Ministero della Transizione Ecologica

Oggetto: **[ID: 7366] Progetto “Interventi impianti irrigui area Lunigiana. Impianto 1 Fivizzano per adeguamenti migliorativi e normativi”.**
Valutazione preliminare ai sensi dell’art. 6, comma 9 del D.Lgs. 152/2006 e ss.mm.ii..
Nota Tecnica.

Analisi e valutazioni

Fig. 1 Impianto irriguo Fonte: Relazione generale

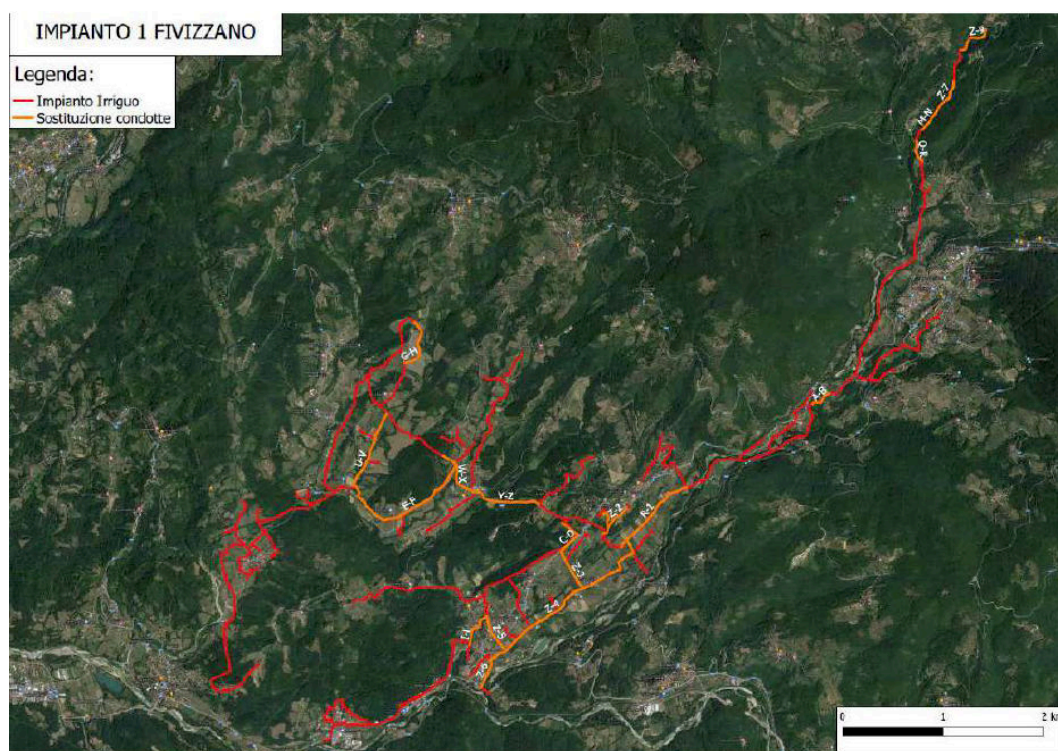
Nella documentazione trasmessa a corredo dell'istanza, con riferimento all'intervento di sostituzione delle condotte ammalorate, con sviluppo complessivo di 10.916 m, non vengono specificate le modalità di scavo ed i relativi volumi delle terre prodotte, e per i quali dovranno attuarsi le disposizioni di cui al D.P.R. 120/2017, né fornite informazioni in ordine alle modalità operative e i siti di cantiere.

In considerazione di quanto sopra e della significatività dell'estensione dell'intervento, si ritiene che non può escludersi la sussistenza di potenziali impatti significativi e negativi derivanti dalla realizzazione delle opere proposte, e si rende necessario, quindi, lo svolgimento di un'adeguata valutazione attraverso, quantomeno, la procedura di Verifica di assoggettabilità a V.I.A., ai sensi dell'art. 19 del D.Lgs. 152/2006 e ss.mm.ii..

Per quanto sopra, il soggetto proponente dovrà provvedere a presentare allo scrivente Ministero l'istanza secondo le modalità indicate dal citato art. 19 del D.Lgs. 152/2006 e ss.mm.ii., corredata dalla documentazione progettuale e degli atti amministrativi comprensivi della quietanza di avvenuto pagamento degli oneri istruttori di cui all'art. 33 del sopra citato decreto legislativo.
